Programm InnoRecycling Haushaltskunststoff

Programm zur Emissionsverminderung in der Schweiz

Dokumentversion: 1
Datum: 28.07.2016
Validierungsstelle Ernst Basler + Partner

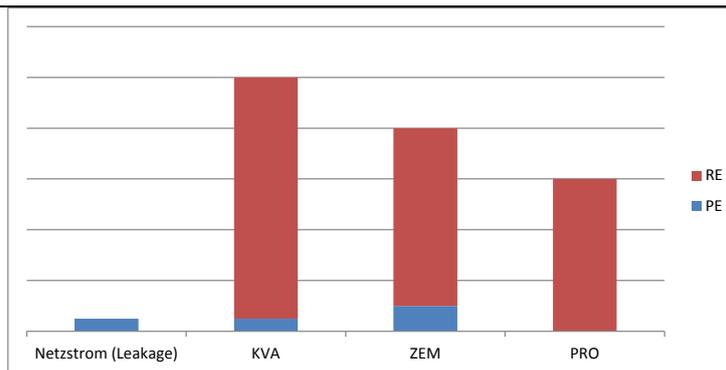
Zusatzfrage Validierer (21.7.16)

Unter Kap. 4.3.1 wird nun aufgezeigt, dass Leakage durch Ersatzprozesse zur Strom- und Wärmeproduktion innerhalb des Programms ausgeschlossen werden kann.

Der Einflussfaktor wurde neu definiert (Kap. 4.2). Falls die erwarteten Sammelmengen aber übertroffen werden, kann Leakage durch Ersatzprozesse nicht mehr zweifelsfrei ausgeschlossen werden und es wird ein Abschlagfaktor angewandt. Die Berechnung und Datengrundlage des Abschlagfaktors ist unter Kap. 6.3.3 ausführlich beschrieben und ist neu auch Bestandteil des Excels «Monitoring_Vorlage».

Fazit Validierer (27.7.16)

Die Anpassungen zur Überprüfung des Leakage-Effektes (Substitution Strom/ Wärme) sind aus Sicht des Validierers nun zielführend. Über die Grenze, ab der Ersatzprozesse sind mehr auszuschließen ist, kann nur gemutmasst werden. Der Gesuchsteller legt die Grenze auf den erwarteten Kunststoffmengen, die den KVA im Rahmen des Programms entzogen würden. Diese Annahme ist konservativ zu werten, da aufgezeigt wird, dass unter Berücksichtigung des Kunststoffzuwachses netto nur geringfügig weniger Kunststoff in KVA verwertet würde. Die Gegenüberstellung der prognostizierten Kunststoffzunahme mit den erwarteten den entzogenen Kunststoffmengen im Rahmen des Programms zeigen, dass während der Kreditierungsperiode nur in zwei Jahren eine leichte negative Differenz zu erwarten ist. Die Prognosen zur Entwicklung des Kunststoffverbrauchs und Bevölkerungswachstum sind plausibel. Wir gehen einig, dass davon auszugehen ist, dass KVA mit angeschlossenem Fernwärmenetz sich Abfall auf dem Markt beschaffen um die Wärmelieferverträge zu erfüllen.
